地区からの御質問への回答と 今後の対応方針

令和元年 5 月

東海旅客鉄道株式会社中央新幹線長野工事事務所

飯田市リニア推進部

リニアに関連する道水路付替および整備計画

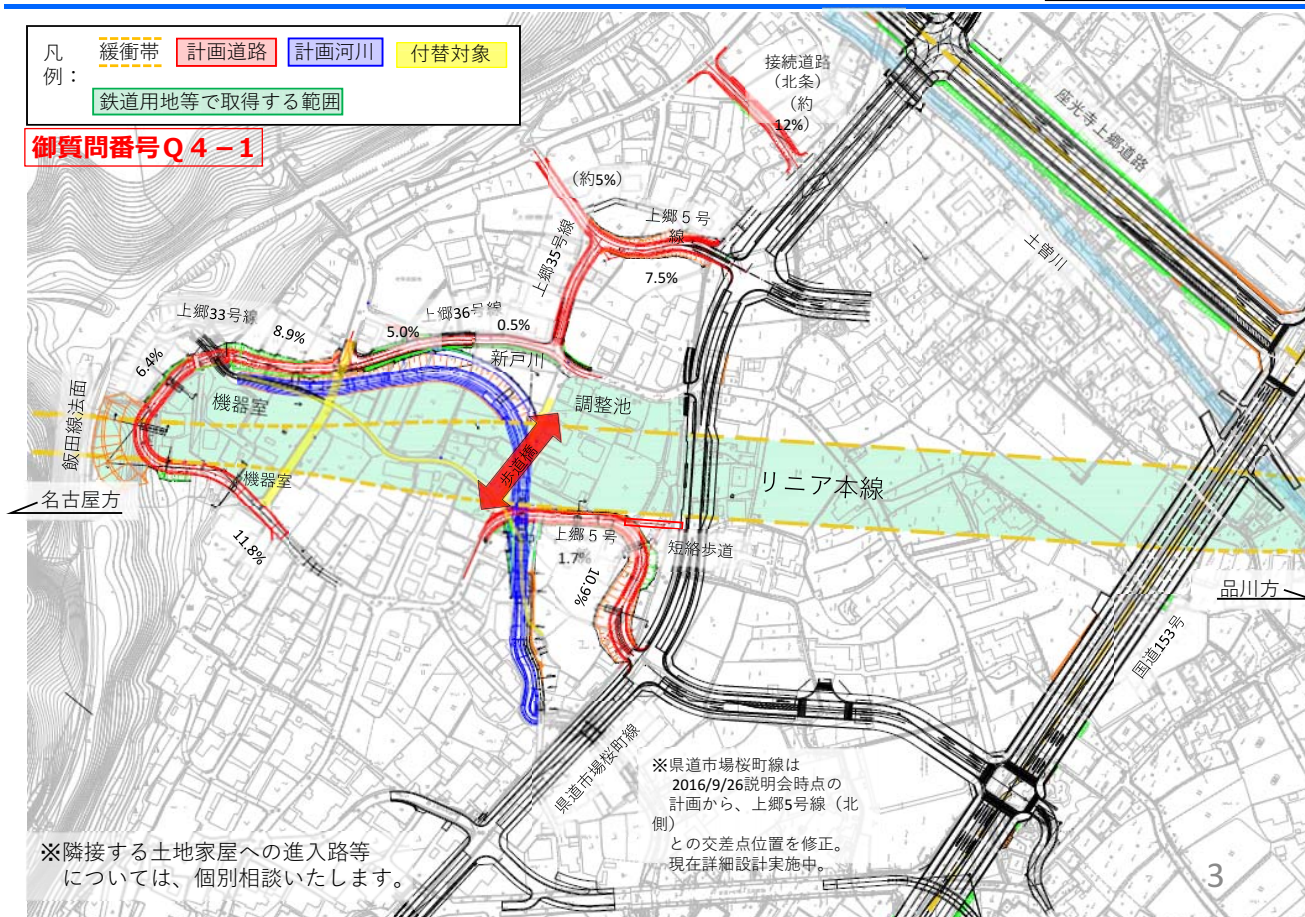
Q4-1 生活道路は市の責任で現状の機能を維持すること(市道上郷5号線、33号線、エレベーター付き歩道橋の新設、桜畑北条線)。

御質問番号Q4-1

- リニア本線により通行できなくなる市道(上郷5号線、上郷33号線)の機能回復につきましては、地権者及び地区の皆様と協議を行い、平成29年3月23日の説明会でご説明させていただいた計画で機能復旧を進めます。上郷5号線北側・上郷35号線及び新設道路につきましては、令和元年度に用地協議を開始し、令和2年度に工事着手を予定しています。また、上郷5号線の歩行者対策としてのエレベーター付き歩道橋の設置について、今後地元の皆様と協議をさせていただきたいと考えています。
- 市道上郷5号線の大鹿鉄工所付近の道路改良については、地権者及び周辺関係者とルート等についての協議を進めています。今後は、県道市場桜町線改良計画の進捗を見ながら、長野県と連携し事業を進めます。
